En relació a la revisió del projecte de **PROJECTE DE DESVIAMENT DE SERVEIS AL CARRER DE CÀLLER AFECTATS PER LES OBRES DE REHABILITACIÓ ENERGÈTICA DE L'EDIFICI SITUAT AL CARRER SÀSSER 6** al districte de **SANT MARTÍ**, corresponent al codi del Natura Inversions **ACT25-00035**, informem:

Assumpte: *Segon informe del projecte per a la desviació de serveis al carrer de Càller afectats per les obres de rehabilitació energètica de l'edifici situat al carrer de Sàsser, 6, al districte de Sant Martí.*

INFORME DE CONFORMITAT TÈCNICA DEL “PROJECTE PER A LA DESVIACIÓ DE SERVEIS AL CARRER DE CÀLLER AFECTATS PER LES OBRES DE REHABILITACIÓ ENERGÈTICA DE L'EDIFICI SITUAT AL CARRER DE SÀSSER N°6 DE BARCELONA, DEL DISTRICTE DE SANT MARTÍ”

En relació amb la revisió del “**PROJECTE PER A LA DESVIACIÓ DE SERVEIS AL CARRER DE CÀLLER AFECTATS PER LES OBRES DE REHABILITACIÓ ENERGÈTICA DE L'EDIFICI SITUAT AL CARRER DE SÀSSER Nº 6 DE BARCELONA**” corresponent al codi del Natura **ACT25-00035**, redactat per Estudi Cuyas 38, S.L. al abril del 2025, amb un termini d'execució de 13 setmanes, amb un PEC de 110.547,87€, Iva inclòs, el promotor del qual és INSTITUT MUNICIPAL D'URBANISME (IMU), hem d'inform

Afectacions:

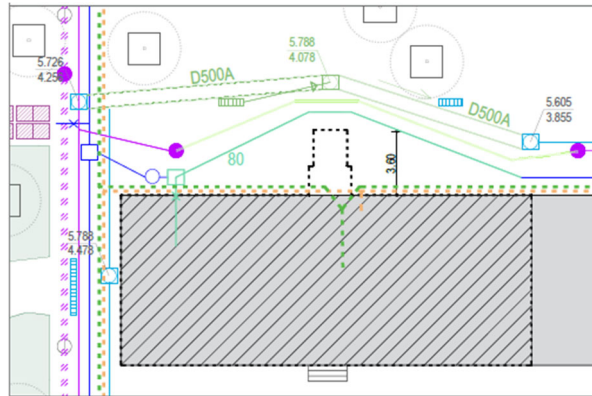
- S'afecta: sanejament, canonada d'aigua (Agbar) i xarxa elèctrica.

- Cal aportar detall les tapes de les arquetes. Aportar com s'identifiquen aquestes tapes en cas d'ubicar-ne de noves.
